GNiZP.271.3-3.2012

dot. przetargu nieograniczonego na zadanie pn.
**„Przedszkole w Sobótce przy ul. Słonecznej i Świdnickiej – wymiana stolarki
okiennej i drzwiowej”**

Skala 1:50

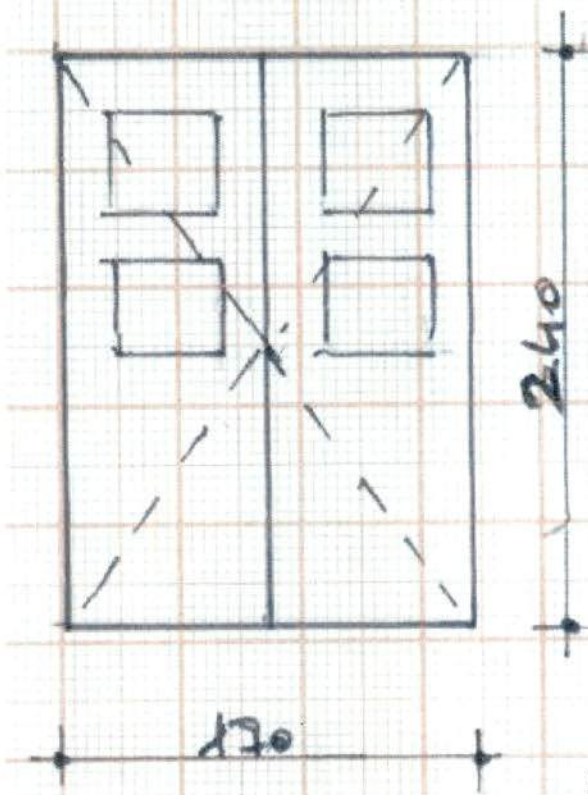
Proszę o przybliżenie wyglądu drzwi drewnianych (rysunek) w Przedszkolu na ul. Świdnickiej.

Drzwi wejściowe (od zaplecza – w elewacji zachodniej) drewniane, częściowo przeszklone – szkło bezpieczne hartowane. Drzwi wykonane na wzór istniejących, dwuskrzydłowe o wym. 1,70 x 2,40 mb. w kolorze brązowym, wyposażone w samowyzwalacz i dwa zamki.
